品番	TMJ40B1R	B	品名	壁付サーモスタット混合水栓	1 / 3
----	----------	---	----	---------------	-------

- ・【金具補修品注意情報】 整流キャップ交換の注意情報

金具補修品注意情報	C_0011
------------------	--------

件名	整流キャップ交換の注意情報						
対象製品	TBF20 型	TBF21 型	TEM47 型	TKHG31P 型	TKJ30U3 型	TKY12 型	TMG20 型
	TMG40 型	TMHG40 型	TMJ30UC3 型	TMJ40 型	TMN40 型	TMY11 型	TMY140 型
	TUB31 型	TUB40 型

前期・後期型製品識別方法

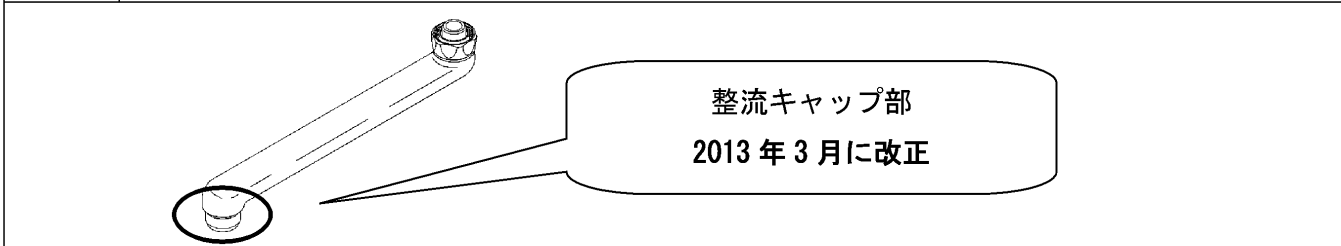
<p>〈前期型〉</p> <p>【ブッシュ有り】 【ブッシュ無し】</p>	<p>〈後期型〉</p>
---------------------------------------	--------------

<p>【前期型がついている場合】</p> <p>パッキン以外の部品が必要な場合は『THY508-1』で一式交換してください。</p>	<p>【後期型がついている場合】</p> <p>パッキン・内筒は部品単独で交換が可能です。</p>
--	---

注意 前期・後期どちらの場合も THY508-1 一式交換で互換性があります。
